「平成 23 年東北地方太平洋沖地震を踏まえた新耐震指針に照らした既設発電用原子炉施設等の耐震安全性の評価結果の報告に係る原子力安全・保安院における検討に際しての意見の追加への対応について（追加指示）」に基づく報告書の記載の訂正について

湯ノ岳断層に関する追加調査結果の報告（平成 23 年 12 月 27 日報告）

表 - 1 誤りが認められた箇所一覧表

表 - 2 湯ノ岳断層に関する追加調査結果の報告（平成 23 年 12 月 27 日報告） 29 ページ（第 3 . 2 - 2 図）の正誤表

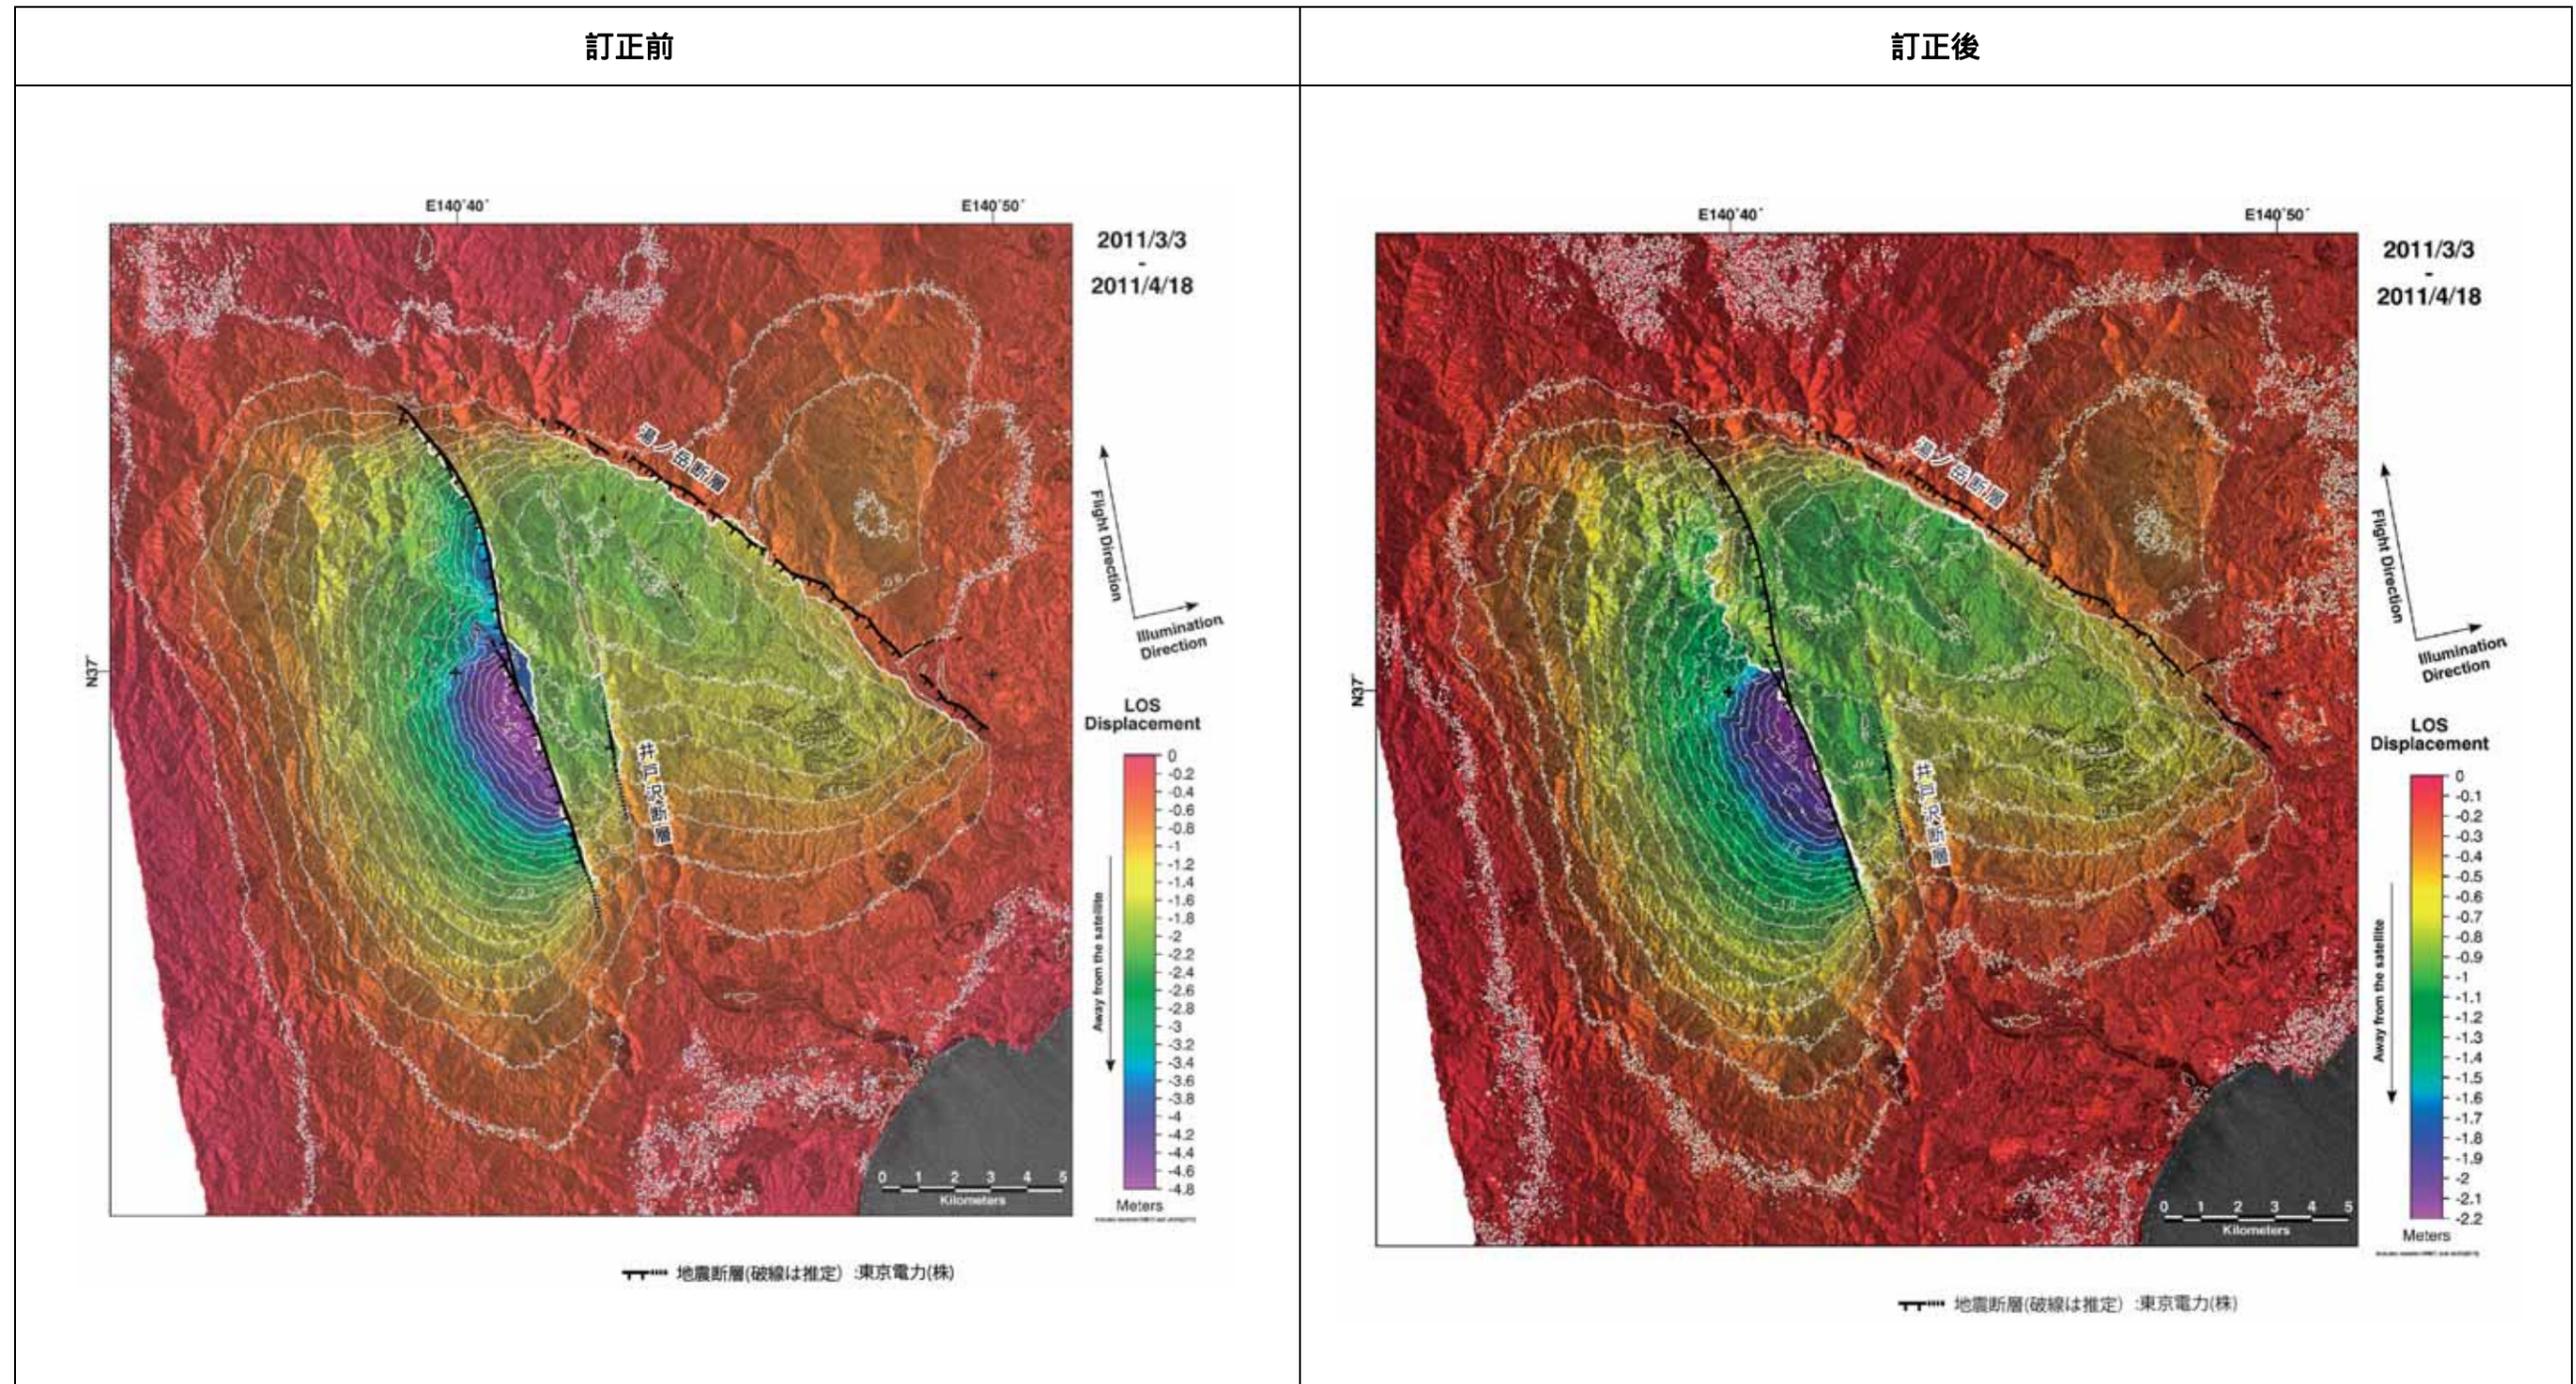
報告書	掲載ページ	該当箇所	誤りの原因
	2-41	干渉 SAR ² により変位量を示した図 (図は全て同じ)	計測データを図化する際のファイルの取り違いによるもの
	2-62		
	2-69		
	2-77		
	29 ¹

宇宙航空研究開発機構（JAXA）が取得したSARデータを元に地表の変位量を示す図を作成していましたが、作図の際に元となるファイルを誤って取り違えて作成した図を掲載しておりました。なお、図に示している数値を用いた評価は実施しておらず、報告書の評価に影響を与えるものではありません。
